伊方発電所から通報連絡のあった異常に係る原因と対策の報告について（令和2年1月に連續して発生したトラブル）

R 2.8.3

伊方発電所第3号機

燃料集合体点検時の落下信号発信について

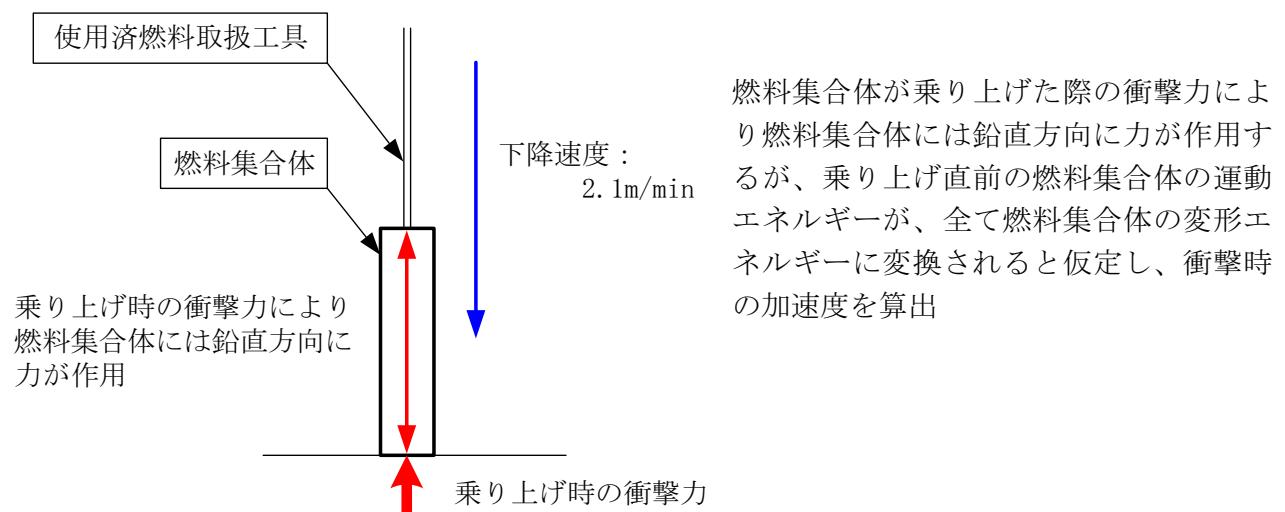
番号	委員コメント	四国電力回答	日付	コメント 委員
6	ラック乗り上げ時に燃料被覆管に発生した応力は約 3 MPa としているが、1,000kg を超える物が乗り上げた時の応力にしては、小さい気がするが、どうか。	今回の事象では、燃料集合体の荷重がある程度クレーンに残った状態で、鉛直にラックに乗り上げたことから、264 本の燃料被覆管に概ね均等に荷重がかかったと考えており、その条件で評価すると約 3 MPa となる。ラック乗り上げ時にある程度の不均等な荷重が作用した可能性も否定できないが、均等な荷重を想定した場合の発生応力（約 3 MPa）は未照射時材料の耐力約 600MPa に対しては十分に小さいことからある程度の不均等な荷重が作用したとしても燃料被覆管の健全性に問題はない。	R02 6/4	渡邊
7	原子力安全委員会が定めた「金属製乾式キャスクを用いる使用済燃料中間貯蔵施設のための安全審査指針」においては、水素化物再配向による機械的特性劣化防止の条件として、PWR の場合では 100MPa という値が示されているが、今回の評価にあたり、発生応力を未照射時の耐力（約 600MPa）と比較するのは適切ではないのではないか。仮に、この 100MPa と比較した場合、保管中の燃料被覆管応力にラック乗り上げ時に発生したと想定する応力を加えた約 63MPa では、あまり余裕がない。ラック乗り上げ時に発生した応力について、燃料棒 264 本に均一に力が加わったとして評価しているが、本当に均一に力が加わっているのか。例えば有限要素法を使用して、精密に評価してはどうか。	ラック乗り上げ時にある程度の不均等な荷重が作用したことは否定できないが、仮にラック乗り上げ時にある極端に不均等な荷重が作用すると想定（264 本の燃料棒のうち最外周 2 面の 33 本の燃料棒すべての発生荷重を分担すると仮定）した場合でも、燃料被覆管に発生する応力は約 20MPa であり、この応力が使用済燃料ピットで保管中の燃料被覆管に作用したとしても、燃料被覆管応力（未照射時で約 600MPa）に対して十分小さい。 有限要素法による評価については、精緻なモデルの構築方法や条件設定の妥当性など曖昧さのほうが大きいと考えております、また上記のとおり、ラック乗り上げ時の荷重による発生応力も十分小さいことから、工学的判断により現状の評価手法は適切と判断する。 (7月16日 資料1 別添3) なお、ご指摘の 100MPa の値は、周方向応力が生じた状態の燃料被覆管が高温から冷却される際に水素化物再配向が生じることにより、燃料被覆管の機械的特性が低下しない条件としてのしきい値であり、耐力等の機械的強度の制限値とは意味合いが異なるものと認識している。今回ラックに乗り上げた燃料は炉心から取り出した直後の燃料で、燃焼度も 35,000MWd/t 程度であり、今回の評価にあたり発生した応力を未照射時材料の耐力と比較することに問題はないと判断する。	R02 6/4	渡邊

(現状) 点検装置ラック

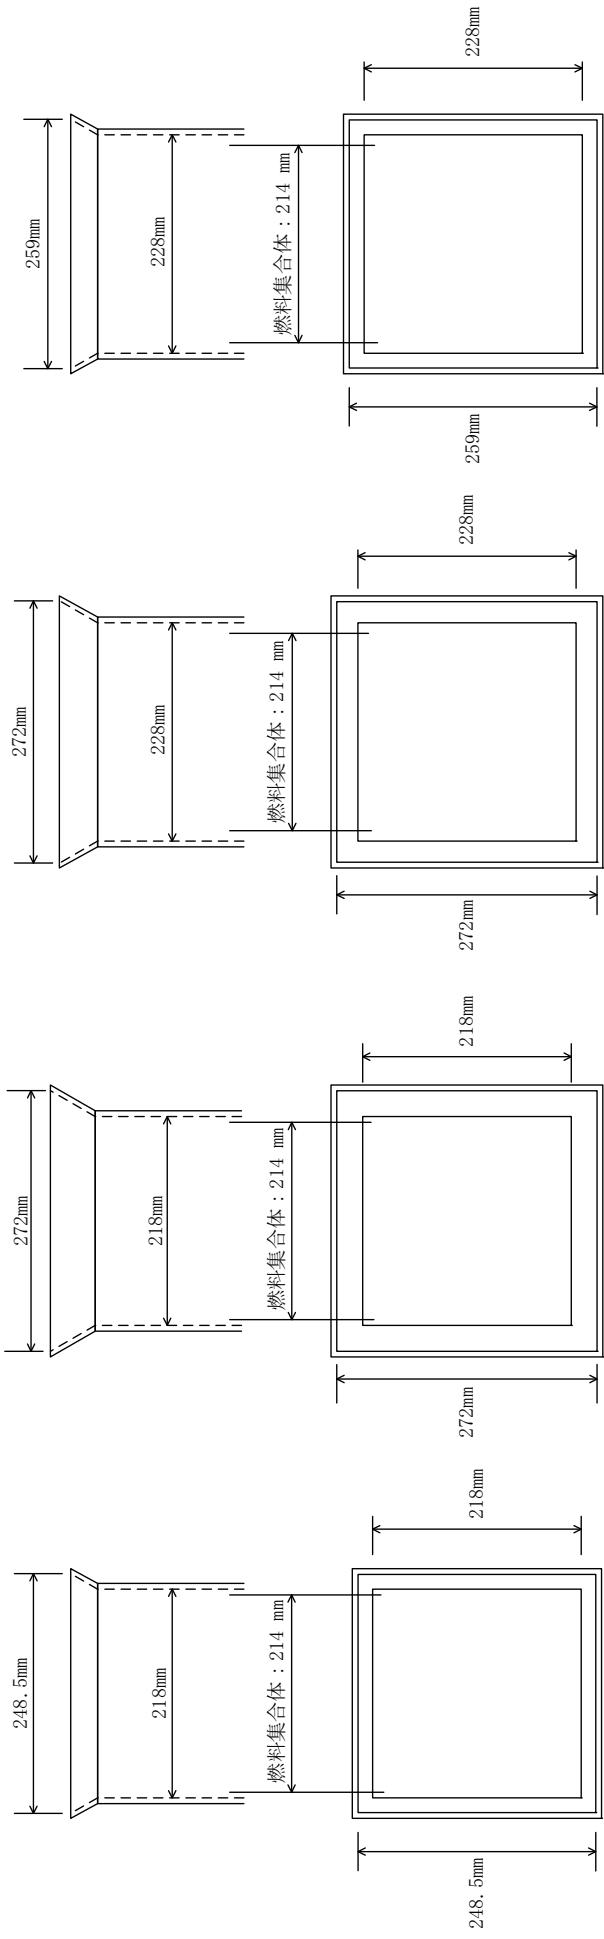
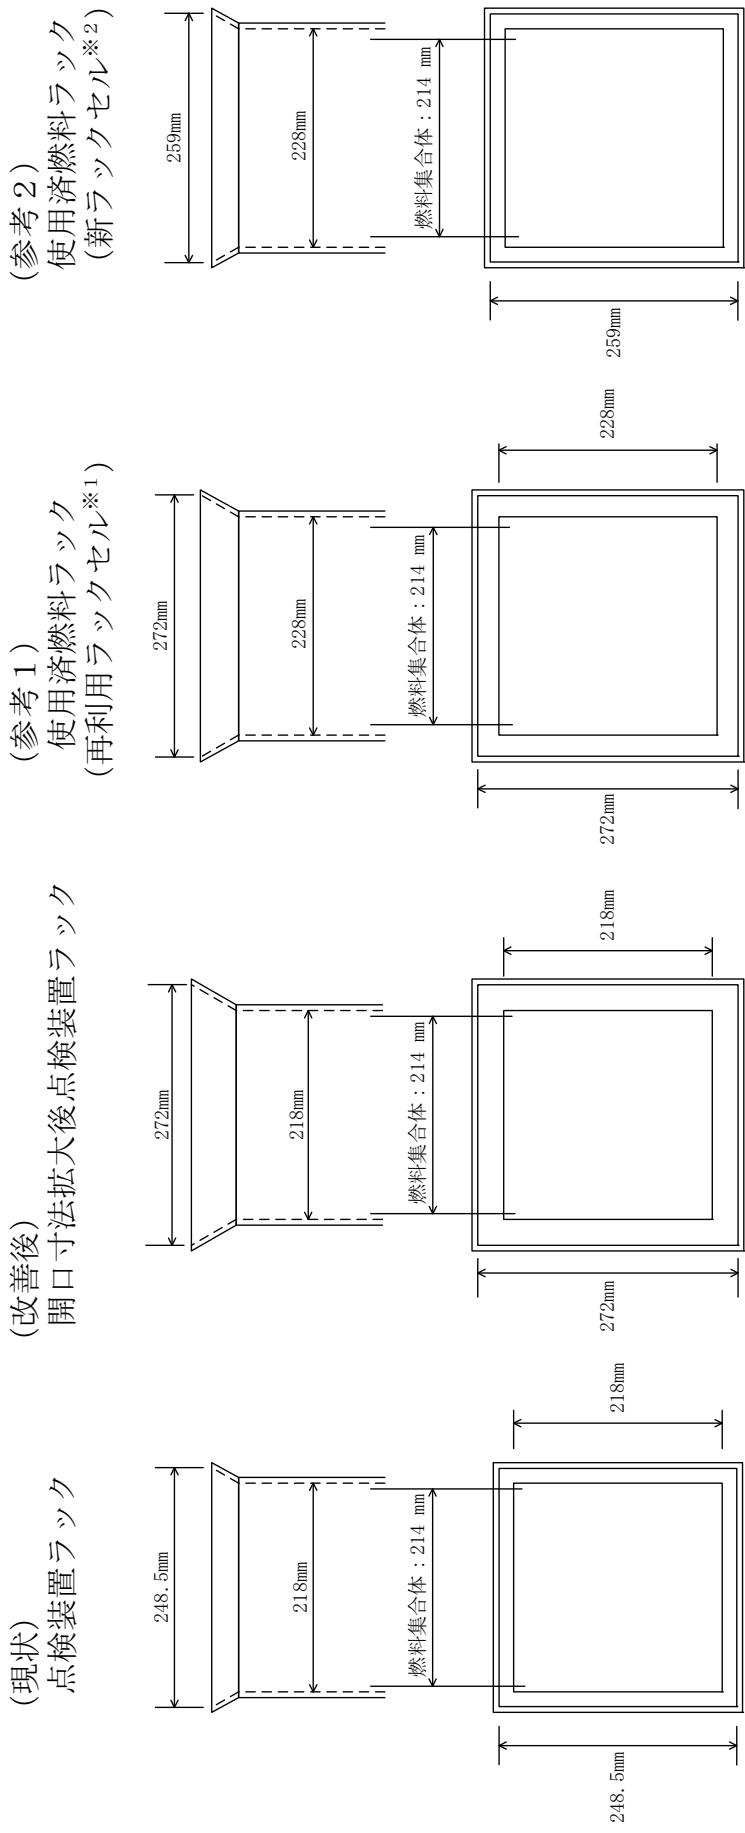
- ① 点検装置ラック開口寸法を拡大して、使用済燃料ピットと同等の開口寸法とする。
- ② 本点検作業時には、使用済燃料ピット内の常設の水中照明に加え、燃料集合体のセンタリングと点検装置ラックへの挿入状況を作業員が確認するための水中テレビカメラ及びディスプレイ、作業中の視認性向上を図るため点検装置ラックを照らす水中照明をそれぞれ2台設置する。

図 2-8 部分モデルによる実証試験

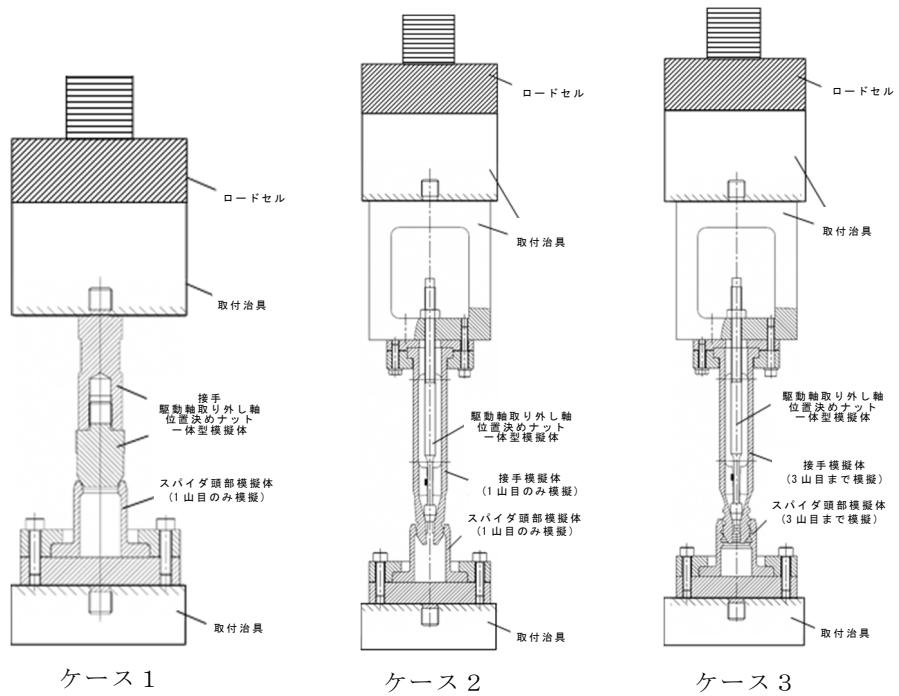
番号	委員コメント	四国電力回答	日付	コメント 委員
13	今後、推定メカニズムの明確化について、事象が発生した電力会社として主体的に責任を持って取り組んでほしい。	本事象のメカニズムについては、作業手順、制御棒クラスタ頭部へのマグネタイトの堆積、駆動軸等の観察等の事実から、不完全結合に至る様々なケースを検討し、実証試験や解析等も行い、不完全結合に至ったメカニズムを特定している。	R02 6/4	渡邊
14	本事象の原因究明は、伊方発電所だけでなく世界中のPWRに関係する内容であることから、ぜひ根本原因を究明してほしい。	また、今回の再発防止対策により、制御棒クラスタの引き上がり事象は確実に防止することができる。 一方で、堆積物（マグネタイト）の生成・堆積については、定期検査ごとに堆積物を除去することとしているが、今後、以下の取り組みも継続していく。 <ul style="list-style-type: none">・ 定期検査時に制御棒クラスタのスピダ頭部に堆積しているマグネタイトを除去する際には、水中カメラにて堆積状況を観察・記録していく、情報を蓄積し、傾向監視するなど保全に役立てていく。・ 他プラントの状況について、情報収集・情報交換を行う。	R02 6/4	中村
15	再発防止策は、推定原因のとおりかどうかに関わらず、追加手順により再発防止ができることから十分である。 ただ、本事象の発生メカニズムの解明については、世界中のPWRの安全性向上に非常に大きな役割を果たし得ることから、今後、四国電力として科学的にこれを解明して、それを発信していくという姿勢が重要である。	さらに長期的な堆積物の低減に向けて、実験などで効果的な低減の方法を研究するなど知見の拡充を図り、更なる安全性の向上に努めていく。 また、現状、伊方発電所で堆積物（マグネタイト）の発生量が急増している傾向はないが、定期検査ごとの堆積物の発生量調査により、有意な増加傾向が見られた場合は、速やかに前回定期検査のプラント起動時以降の運転状況を確認し、増加要因を分析したうえで対応を検討する。 (7月16日 資料1別添2)	R02 6/4	宇根崎
